# 廃止製品のお知らせ

TK4LT 廃止、製造中止のお知らせ

美和ロック株式会社

製品記号	TK4LT※※-2	廃止期日	2021/10/29
写真は、TK4LT33-2 です。		製造中止	2021/10/29

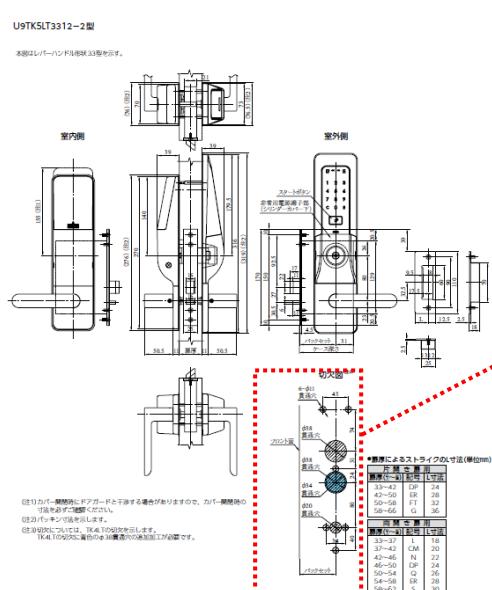
セットでの 補修記号	TK5LT3312-2	部品単位での 補修記号	無し
備考	<p>代替品: TK5LT3312-2</p> <p>【TK4LT を TK5LT でリプレースする場合の注意事項】</p> <ul style="list-style-type: none"> <li>・TK4LTから交換する場合、ケース、ストライク、CY等、セットでの交換が必要です。</li> <li>・TK4LTの切欠きに対してCY部の切欠きを <math>\phi 34</math>(貫通穴) → <math>\phi 38</math>(貫通穴)への追加加工が必要です。</li> </ul>		
TK5LT3312-2 の切込外観図 (WEB カタログ P708に記載)			
	<p style="text-align: center;"><b>切欠図<sup>(注3)</sup></b></p>
